Doc No. FRO-TA-0070/REV.4

第13回 特定兼用キャスクの設計の型式証明等に係るヒアリング  
(2021年4月26日)

## 発電用原子炉施設に係る特定機器の設計の型式証明申請 (審査会合コメント回答)

日立GEニュークリア・エナジー株式会社

## 1.1 コメント回答(コメントNo.10)

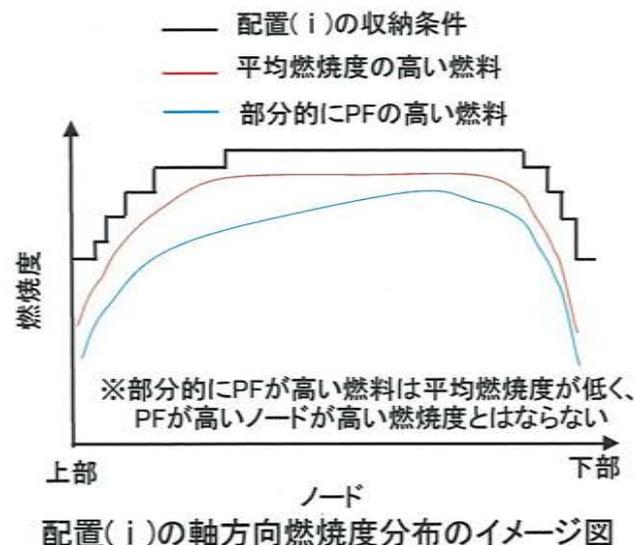
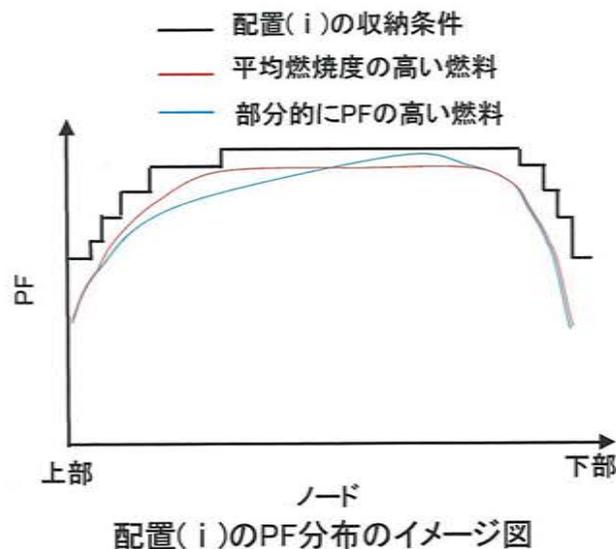
No.	受領日	コメント内容	該当条文	コメント回答	対応状況
9	2020/8/6 審査会合	地震時の評価について、トラニオンの固定方法の適用範囲を示すこと	第四条	設置方法⑤について、特定兼用キャスクはトラニオンを介して貯蔵架台に支持される。兼用キャスク告示の地震力が作用してもトラニオンがおおむね弾性範囲に留まることを評価条件とする。  【詳細は、資料3-1に示す】	次回審査会合 で回答
10	2020/8/6 審査会合	特定兼用キャスクの評価で示されている使用済燃料体の燃焼度と電力事業者の管理値には、燃焼度計算に用いる計算機プログラムの違いによる差異が生じるため、特定兼用キャスクへの使用済燃料集合体の収納体数等の収納条件検討における、この相違への考慮の考え方を説明すること	第十六条 遮蔽、除熱	使用済燃料の軸方向燃焼度分布は、事業者が炉心解析コードで評価した値である。崩壊熱量、線源強度等を計算する燃焼解析コードでは、入力条件やオプション設定の初期濃縮度、ウラン重量、核データの断面積ライブラリ等において、保守的な崩壊熱量、線源強度になるように設定しているため、入力条件としての燃焼度については、炉心解析コードの計算誤差は入力条件に取り込んでいない。その保守性は確認している。  【詳細は、資料1-4に示す】	次回審査会合 で回答
11	2020/10/5 審査会合	貯蔵時の設置方法②(よこ置き)で使用する貯蔵用緩衝体の説明方針について、貯蔵用緩衝体の評価条件として、輸送用緩衝体の条件を用いる場合には、その適用性について、定量的に説明すること	第四、 十六条	貯蔵時の設置方法②(よこ置き)でHDP-69BCH(B)型の両端に装着する貯蔵用緩衝体は、地震力によって特定兼用キャスクの閉じ込め機能を損なわないことを確認した加速度及び荷重以下となることを貯蔵用緩衝体の設計条件とする。この時の加速度及び荷重は、輸送用緩衝体も同じ値である。また、貯蔵用緩衝体を装着することによる除熱機能への影響は、輸送用緩衝体の条件で評価し、除熱機能の設計基準を満足することを確認している。  【詳細は、資料1-5、3-2に示す】	次回審査会合 で回答

HDP-69BCH(B)型は3つの燃料収納条件を設定している。そのうち、配置(i)、(iii)は、収納条件とする使用済燃料の軸方向燃焼度分布を保守的\*1)に設定しており、軸方向燃焼度分布の確認は不要である。

一方、配置(ii)では、使用済燃料プールに保管されている使用済燃料                      の軸方向燃焼度分布を調査し、その調査結果から、一部の燃焼度の高い燃料が収納対象外となるものの、配置(i)、(iii)よりも合理的に収納できる使用済燃料の軸方向燃焼度分布を設定した。そのため、特定兼用キャスクへの収納時において、事業者によって軸方向燃焼度分布は確認されるものとした。なお、設定した軸方向燃焼度分布が包含されない使用済燃料については、HDP-69BCH(B)型の収納対象外とする。

注記1\*: 調査対象の全ての使用済燃料の軸方向燃焼度分布を包絡でき、かつ各ノードの燃焼度と平均燃焼度の比(ピーキングファクタ:PF)の分布とした場合でも包絡できる収納条件とした(下図参照)。

## ○設置方法②で使用する貯蔵用緩衝体の設計成立性の説明方法(1)

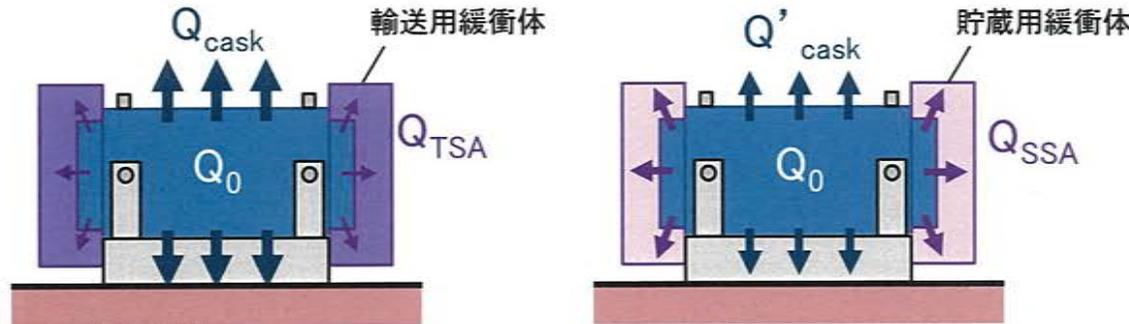
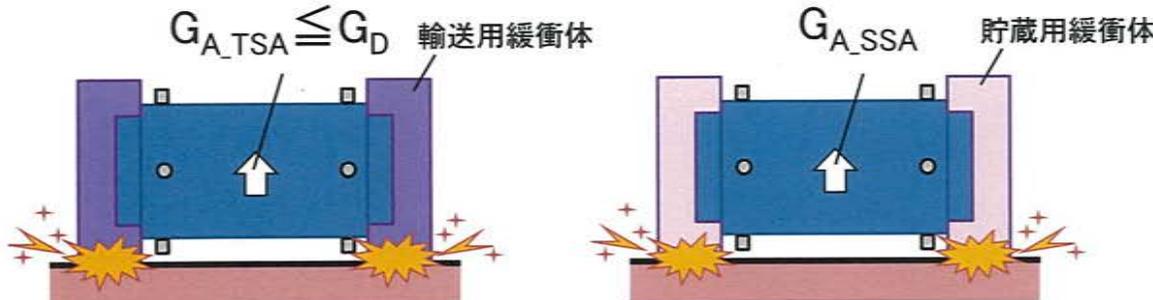
12	2020/10/5 審査会合	貯蔵時の設置方法②について、貯蔵用三次蓋及びモニタリングポートカバープレートを有する構造とする場合には、具体的な条件について説明すること	全般	貯蔵時の閉じ込め機能に必要な一次蓋及び二次蓋の取付け用ボルト、シール部に使用する金属ガスケット、輸送時の閉じ込め機能に必要な三次蓋及びモニタリングポートカバープレートの取付け用ボルト、シール部に使用するリングについては、特定兼用キャスクの構成機器として分類する。	次回審査会合 で回答

型式証明では、最も厳しい輸送荷姿の放熱量を貯蔵用緩衝体の条件とする。

設置(変更)許可申請では、緩衝体装着時の放熱量を輸送荷姿以上とする設計方針であることを確認いただく。

型式証明では、転倒時の衝撃加速度が輸送荷姿での設計加速度\*1以下となる設計とする。

詳細な荷重条件に基づいた具体的な評価については、型式指定又は設工認で確認いただく。

○設置方法⑤で使用する貯蔵用緩衝体の設計成立性の説明方法(1)  
 (第2回 特定兼用キャスクの設計の型式証明等に係る審査会合(8月6日)資料 P.11より)

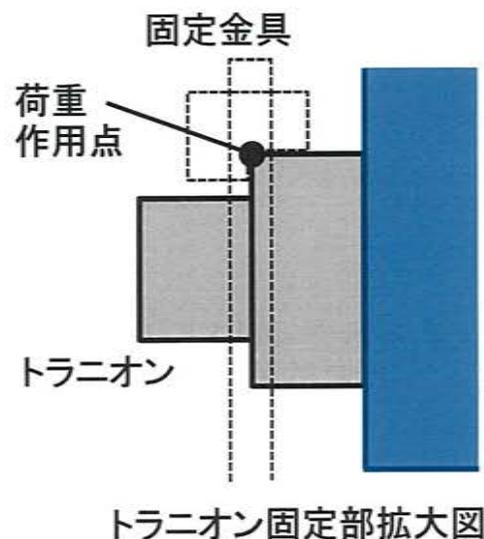
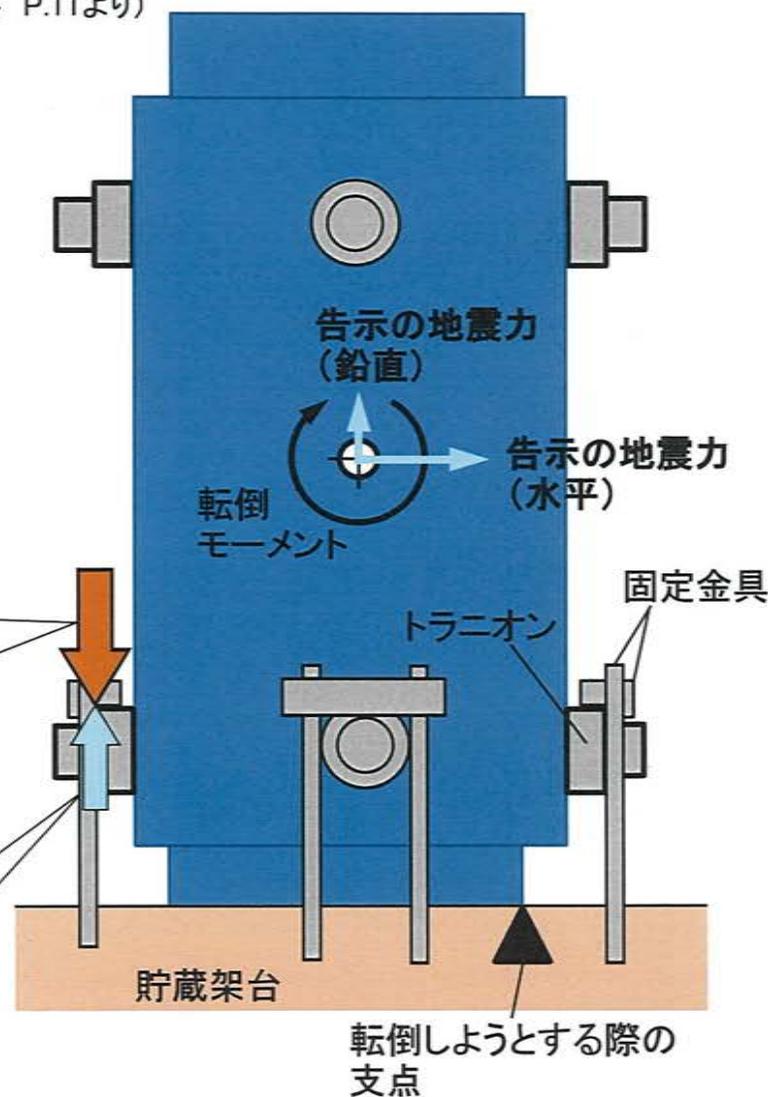
No.	受領日	コメント内容	該当条文	コメント回答	対応状況
13	2020/10/5 審査会合	蓋部以外の特定兼用キャスクに使用する部品(金属ガスケット、ボルト等)についても説明すること	全般	一次蓋、二次蓋、三次蓋取付け用のボルト、一次蓋及び二次蓋のシール部に使用する金属ガスケット、三次蓋及びモニタリングポートカバープレートのシール部に使用するOリングについては、特定兼用キャスクの構成部品として分類する。	次回審査会合 で回答
14	2020/10/5 審査会合	周辺施設として分類する設備について、貯蔵用三次蓋、輸送用三次蓋等の設備も分類の考え方を再検討し説明すること	全般	輸送用三次蓋は、容器本体と一体となって外運搬時の閉じ込め機能を有することから特定兼用キャスクとして分類する。一方、貯蔵用緩衝体及び貯蔵用三次蓋については、特定兼用キャスクに取り付けて耐震機能を達成することから支持構造物と同じ周辺施設として分類する。なお、貯蔵用三次蓋は、閉じ込め機能を有しないため、貯蔵用緩衝体取付用フランジに名称変更する。型式証明申請では、輸送用緩衝体と三次蓋(一部改造)を装着した状態での放熱量、設計加速度を、事業者がサイト条件を考慮した上で貯蔵用緩衝体及び貯蔵用緩衝体取付用フランジを設計する際に満足すべき境界条件として申請する。なお、設置変更許可では設計方針に変更がないこと、設工認申請では、貯蔵用緩衝体及び貯蔵用緩衝体取付用フランジの詳細設計を、事業者からの申請に含めていただくものとする。	次回審査会合 で回答
15	2020/10/5 審査会合	型式証明で申請する設置方法について、設置方法②及び設置方法⑤(よこ置き)における貯蔵架台の具体的な固定方法を説明すること	全般	設置方法②は、貯蔵用緩衝体等の装着により蓋部が金属部に衝突しない方法で申請し、貯蔵架台は地盤によって十分に支持されることを要しない。設置方法②は、特定兼用キャスクの両端に貯蔵用緩衝体を装着していることから、仮に特定兼用キャスクが転倒しても安全機能が損なわれることはないため、貯蔵架台及びトラニオンの固定を要しない。一方、設置方法⑤(よこ置き)は、基礎等に固定する方法で申請し、貯蔵架台は、基礎ボルト等により基礎に支持され、基礎は地盤の十分な支持が期待されることを前提条件とする。特定兼用キャスクはトラニオンを介して、貯蔵架台に固定され、トラニオンが健全である限り転倒することはない。特定兼用キャスクの安全機能が損なわれることはない。	次回審査会合 で回答

型式証明では、告示の地震力での転倒を防止するために、地震による荷重 $F_m$ よりも大きなトランニオン固定荷重 $F_1$ を作用させた場合のトランニオンの構造健全性の評価方法を確認いただく。

設置(変更)許可申請では、基準地震動による地震力で固定装置及び貯蔵架台の健全性が維持される設計であることを確認いただく。

### ○臨界解析の燃料条件と保守性の考え方<sup>1)</sup>

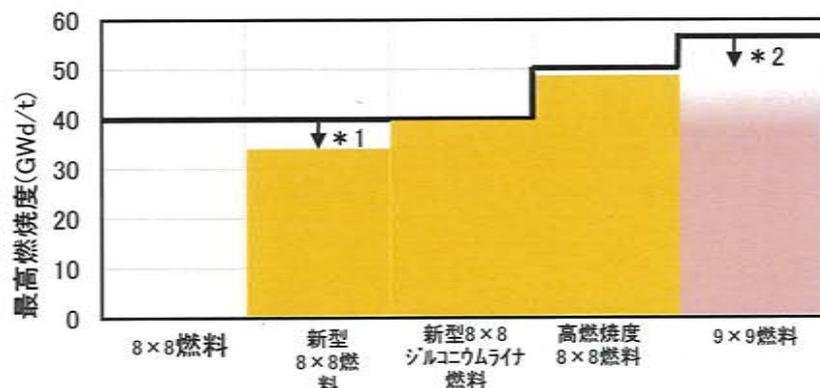
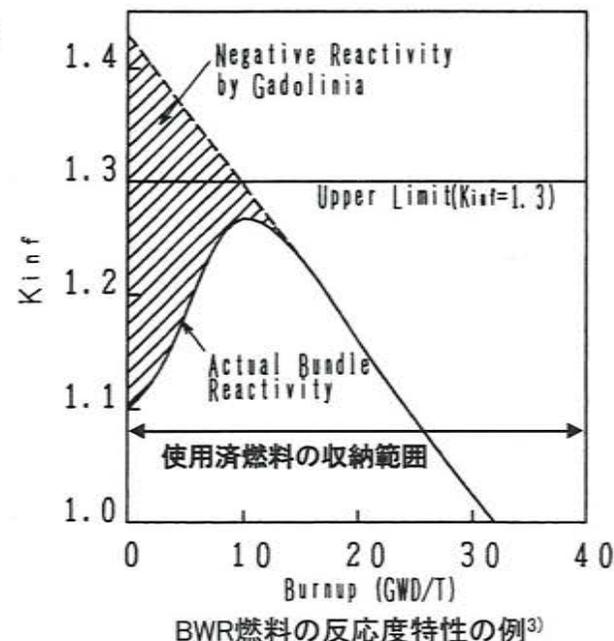
No.	受領日	コメント内容	該当条文	コメント回答	対応状況
16	2020/10/20 審査会合	臨界等の安全機能に係る評価について、前提としている評価条件の考え方について説明すること。また、過度に保守性を持たせている理由についても説明すること	第十六条	HDP-69BCH(B)型は、収納できる使用済燃料の条件として、燃焼度は上限のみ設定している。臨界防止の観点では、燃焼度の上限値より小さい燃焼度で反応度のピークが存在する。したがって、対象となる使用済燃料の反応度が最も高くなる条件を包絡できる燃料モデルで評価を実施する。また、IAEA輸送規則の要件も踏まえて、十分に保守性のあるモデルで臨界解析を実施する。  【詳細は、資料1-3に示す】	次回審査会合 で回答
17	2020/10/20 審査会合	閉じ込め機能の設計方針について、60年間の設計貯蔵期間経過時の一次蓋と二次蓋間の圧力が大気圧まで低下すると設定している理由を説明すること。また、閉じ込め監視機能の成立性について説明すること	第十六条	一次蓋と二次蓋の蓋間の圧力を測定する圧力センサを設置できる設計とすることにより閉じ込め機能を監視する。蓋間の容積は、特定兼用キャスク内部の容積より十分に小さく、一次蓋から漏えいが生じ、蓋間圧力が大気圧まで低下しても、特定兼用キャスク内部の圧力は大気圧を超えることはない。仮に蓋間の圧力が低下した場合には、再充填することで、蓋間圧力は大気圧以上に回復できる設計としている。特定兼用キャスク内部が負圧を維持できるように、使用する金属ガスケットが確保可能な密封性能(金属ガスケットの設計漏えい率)は、設計貯蔵期間経過後も大気圧以下であるものとする。  【詳細は、資料1-6に示す】	次回審査会合 で回答
18	2020/10/20 審査会合	緩衝体の経年変化の影響を考慮しても特定兼用キャスクの基準適合性を確保できるとする設計方針について、申請範囲の再整理結果を踏まえて、考え方を説明すること	第十六条	緩衝体は、外運搬するために必要な機器、あるいはそれを例にした周辺施設としていることから、緩衝体の経年変化の影響については、後段の型式指定の申請の外運搬規則への適合性の中でご説明する。	次回審査会合 で回答

- ・HDP-69BCH(B)型への使用済燃料の収納条件は、燃焼度の上限値以下であることとしているため、上限値以下の燃焼度であれば、低燃焼度の燃料も収納できる仕様としている。
- ・除熱機能及び遮蔽機能の観点では燃焼度が最も高い条件が厳しいが、臨界防止の観点では、燃焼度の上限値より小さい燃焼度で反応度のピークが存在する。したがって、対象となる使用済燃料の反応度が最も高くなる条件を包絡できる燃焼を考慮しない燃料モデルで評価を実施する。  
乾燥時:水のない状態ではガドリニアの中性子吸収効果を期待できないことから、燃焼度0 GWd/t(燃焼を考慮しない)の燃料モデルで評価  
冠水時:ガドリニアの中性子吸収効果を考慮し、反応度のピークを包絡できる燃料モデル(ガドリニアクレジットモデルバンドル)で評価
- ・なお、放射性物質安全輸送規則(IAEA輸送規則)より、燃焼度を考慮した場合、収納の前に未臨界度の測定が必要とされており、臨界防止機能は、他の安全機能よりも厳密な安全管理を要求されている。以上より、特定兼用キャスクの臨界解析は、十分に保守性を持たせた燃料モデルで解析を行う。
